Krycí list ZBV			
Název a evidenční číslo Stavby: II/322 Týnec nad Labem, ev.č. 322-005 Název stavebního objektu/provozního souboru (SO/PS): SO 201 II/322 Týnec nad Labem, ev.č. 322-005		Číslo SO/PS / / číslo Změny SO/PS: 201/10	Číslo ZBV: 10
Objednatel: Krajská správa a údržba silnic Středočeského kraje, příspěvková organizace Zborovská 81/11, 150 21 Praha 5 - Smíchov IČ: 00066001			
Zhotovitel: STRABAG a.s. Kačírkova 982/4, 158 00 Praha 5 IČ: 60838744			
Rekapitulace ZBV č. 10 dle Skupin 1, 2, 3, 4, 5			
část ZBV č.	Cena navrhovaných Změn záporných	Cena navrhovaných Změn kladných	Cena navrhovaných Změn záporných a Změn kladných celkem

**o projednání ocenění soupisu prací a ceny stavebního objektu/provozního souboru (SO/PS)
pro všechny skupiny - pro ZBV číslo: 10**

**II/322 Týnec nad Labem, most ev. č. 322-005 –
oprava v režimu „vyprojektuj a postav“ ve smyslu
Žluté knihy FIDIC
KD 07**

SCHÉMA PLECHŮ "ANTIHOLOB"

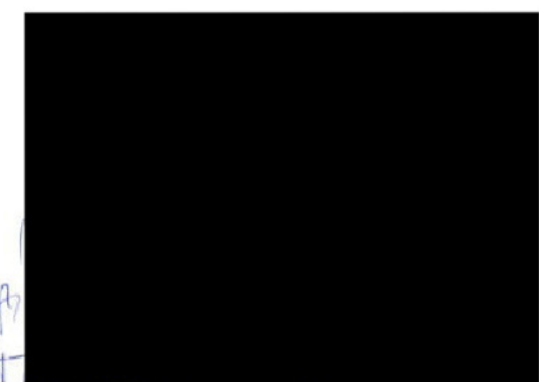
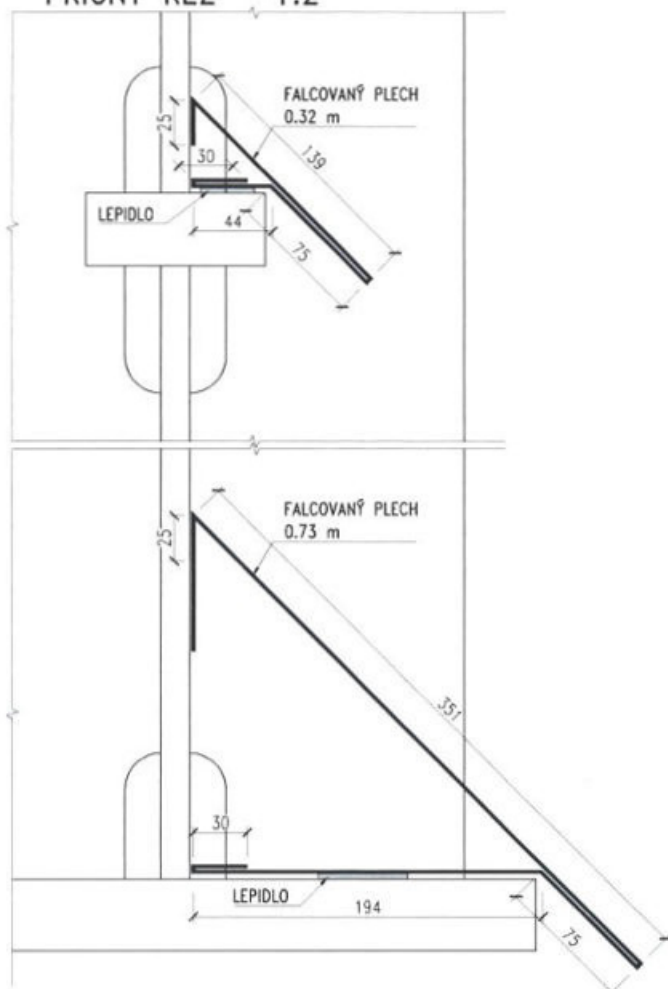
Výše požadované doplnění bude zaneseno do výkresu skutečného provedení stavby DSPS. Doplnění sjednaného rozsahu prací vzniklo racionálním rozhodnutím objednatele, na základě detailního ohledání na místě v době předčasného užívání stavby s provedením místního šetření na místě a po konzultacích a doporučeních projektanta AD. Provedení úprav dle výše uvedeného postupu významným způsobem zvýší užitnou hodnotu a celkovou životnost Stavby. Řešení bylo konzultováno s TDS stavby a vybrané řešení navrženo objednatelem. Objednatel bere v úvahu také využití současných možností zhotovitele v prostoru dokončované stavby.
